ГОСТ
20122—74

ШТЫРИ ЦЕНТРИРУЮЩИЕ ДЛЯ МОДЕЛЬНЫХ ПЛИТ

Изменение № 1 ГОСТ 20122—74 Штыри центрирующие для модельных плит.
Конструкция и размеры

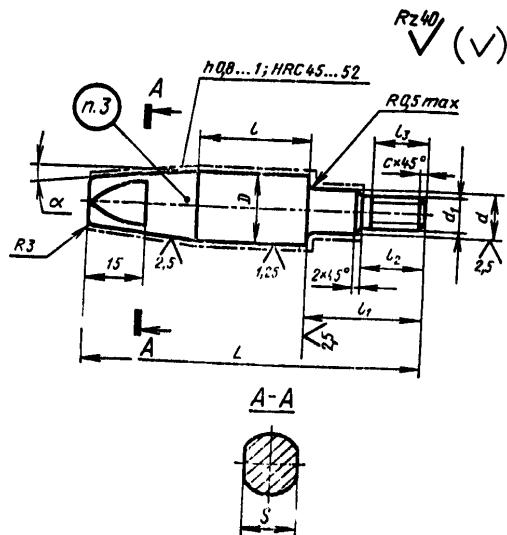
Пункт 1. Заменить обозначения: W_3 на d9; C_8 на h8; C_5 на h12;
таблица. Заменить наименование графы: «Теоретическая масса, кг» на «Мас-
са, кг, не более».
